Construction d'un site scolaire à Attigny

Réponses au RICT

Date : 30 janvier 2012

Rapport n° : DN/CS/12036

Niveau de bruit de choc en horizontal : C-e06 => C-e05

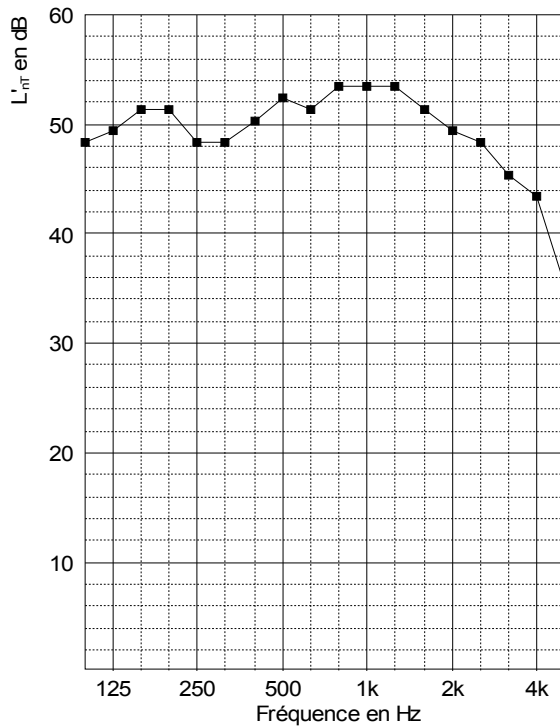
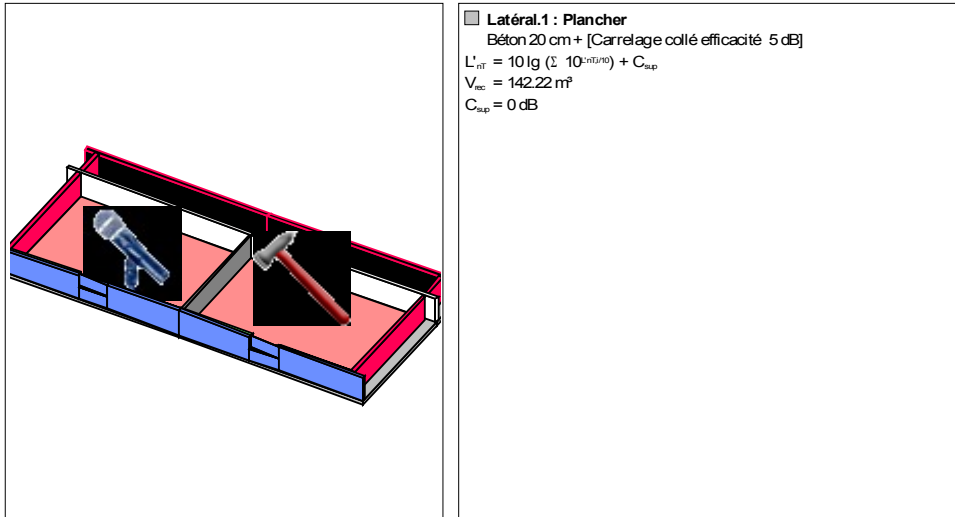
- Avis n° 326, 327, 328, 331 : Les PV acoustiques devront être fournis par les entreprises en phase de préparation de chantier.
- Avis n°332 : Calculs de niveaux de bruits de chocs en annexe 2.
- Avis n°334 : Calculs de durée de réverbération - Voir en annexe 1.

L'_{nT,w} = 56 dB
